DIRECCIÓN DE PREVENCIÓN Y ATENCIÓN DE EMERGENCIAS

CONCEPTO TÉCNICO No. CT - 4703

Localidad	1. USAQUÉN
UPZ	14. USAQUÉN
Barrio o Sector Catastral	Santa Ana
Dirección	Carrera 1 No. 108 A - 65
Nombre del proyecto	Vivienda Unifamiliar
CHIP	AAA0102BCYX
Información Catastral	Manzana 17, Predio 14
Fecha de Visita	Febrero 9 de 2007
Área (Ha)	0.0400
Solicitante	Curaduría Urbana No. 3
Población beneficiada	5 personas
Tipo de Amenaza	Remoción en Masa

Figura No.1 – Localización del Proyecto para la carrera 1 No. 108 A – 65 (Localidad de Usaquén) en el Plano Normativo de Amenaza por Remoción en Masa del P.O.T.

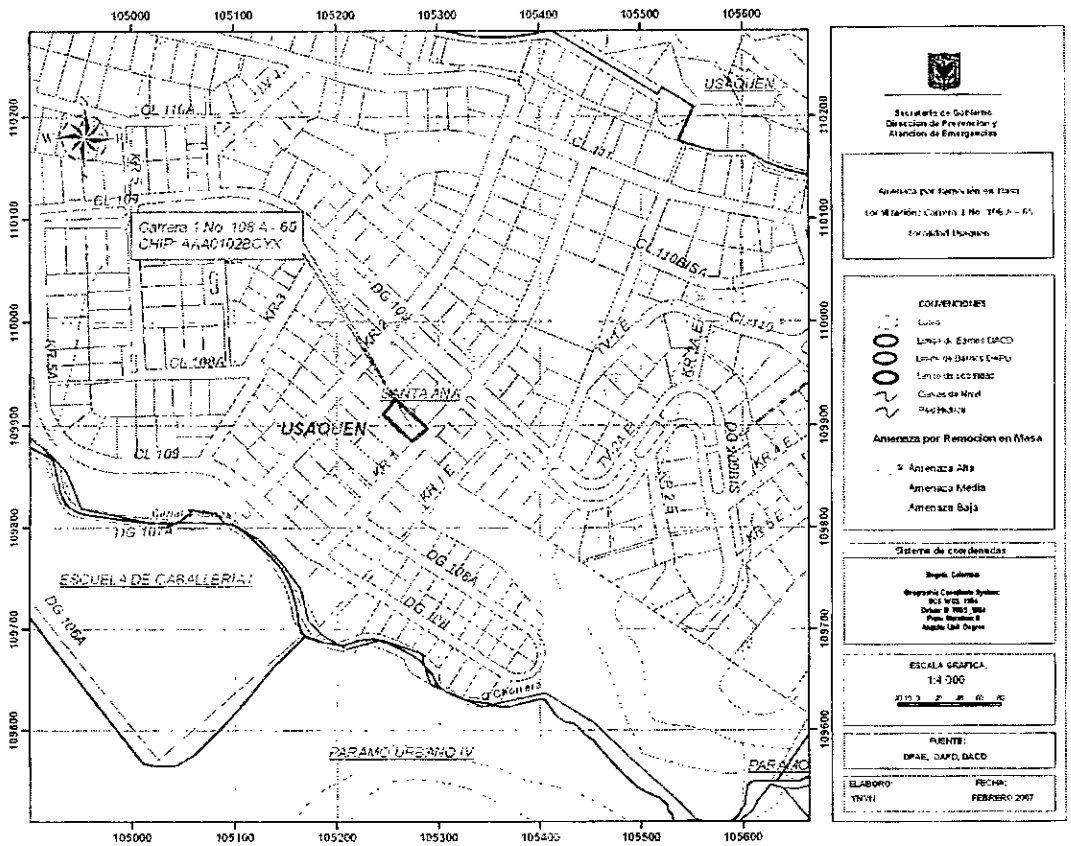
De acuerdo con el plano normativo No. 3 (Amenaza por remoción en masa) del Plan de Ordenamiento Territorial de Bogotá – POT (Decreto 190 de 2004, por el cual se compilan los decretos 619 de 2000 y 469 de 2003), el sector donde se localiza el Proyecto de la Carrera 1 No. 108 A - 65 se encuentra en una zona de AMENAZA MEDIA por procesos de remoción en masa (Figura No.1).

Foto No. 1. Aspecto del predio donde se construirá la vivienda unifamiliar en la carrera 1 No. 108 A - 65

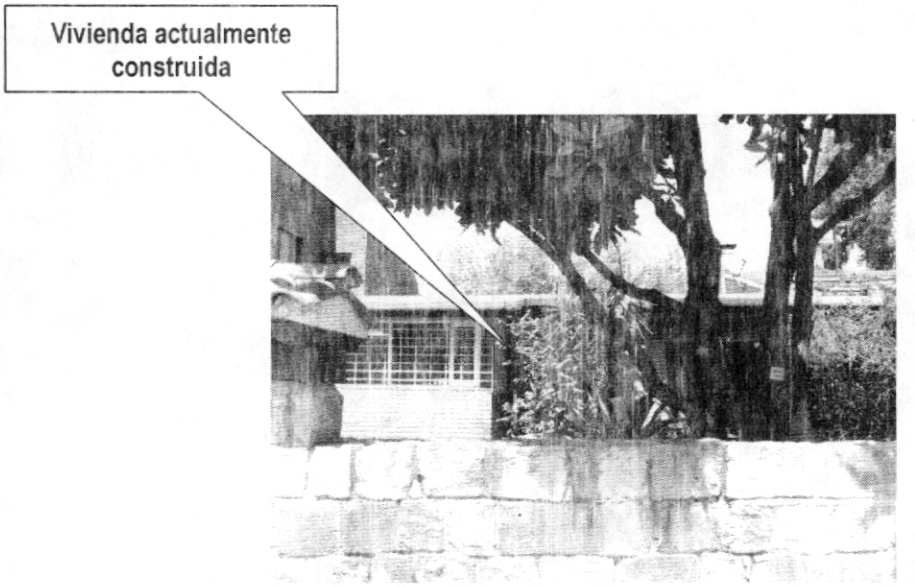
El uso que se le ha dado al predio donde se construirá el proyecto en mención ha sido netamente urbano (Foto No.1), es así como actualmente, allí se encuentra construida una vivienda de un nivel con semi – sótano que se encuentra deshabitada y en la cual no se evidencian daños que infieran procesos de inestabilidad activos dentro del área que ocupará el proyecto en mención.
